Service information

Generic	Trigger 50cc	Olieslange	ID: 2013-01G
---------	--------------	-------------------	--------------

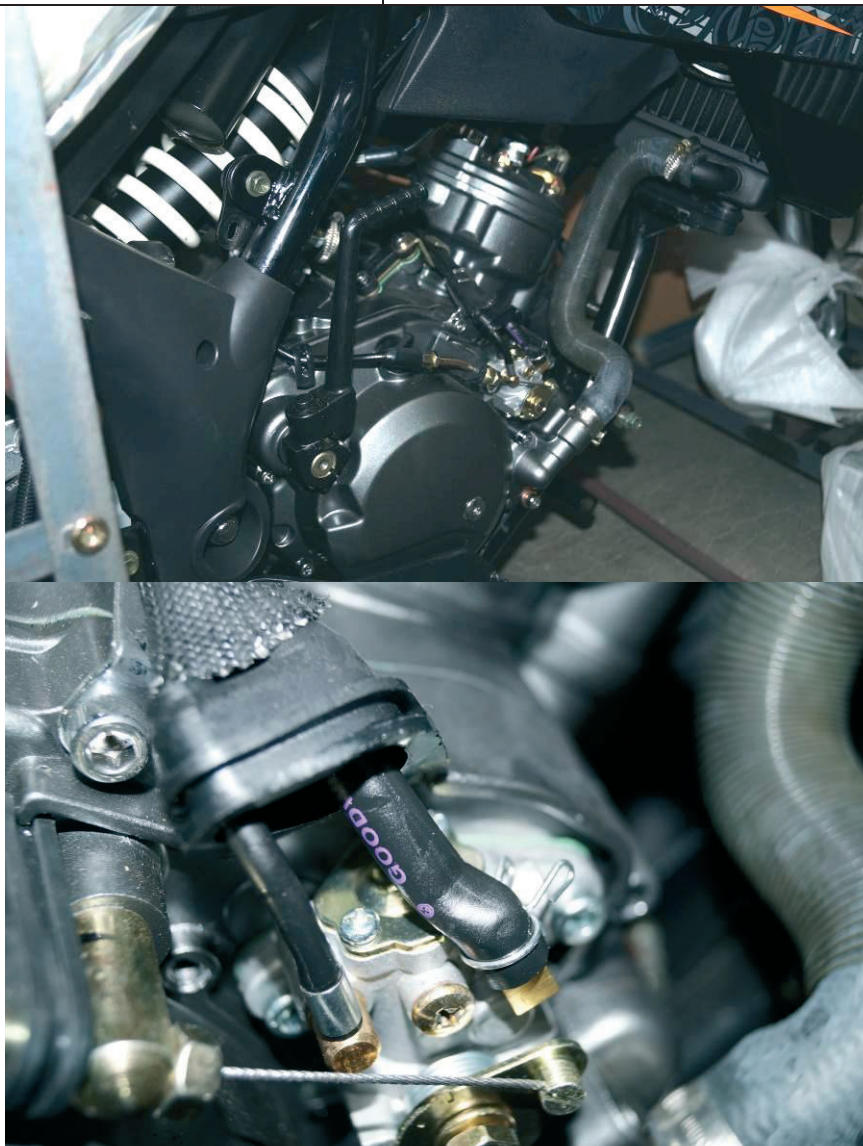
Der er fundet en del Generic 50ccm Trigger modeller, hvor olieslangen fra oliepumpen til olietanken er klempt af motordækslet over oliepumpen.

Alle nye kontrolleres før salg.

Motordækslet afmonteres og olieslangen flyttes til venstre, således dækslet ikke klemmer slangen igen. Slangen afkortes evt ca 1 cm som har været i klemme.

**SMØRESYSTEMET SKAL UDLUFTES FØR MOTOREN STARTES.
HVIS SMØRESYSTEMET IKKE UDLUFTES, VIL MOTOREN TAGE SKADE.**
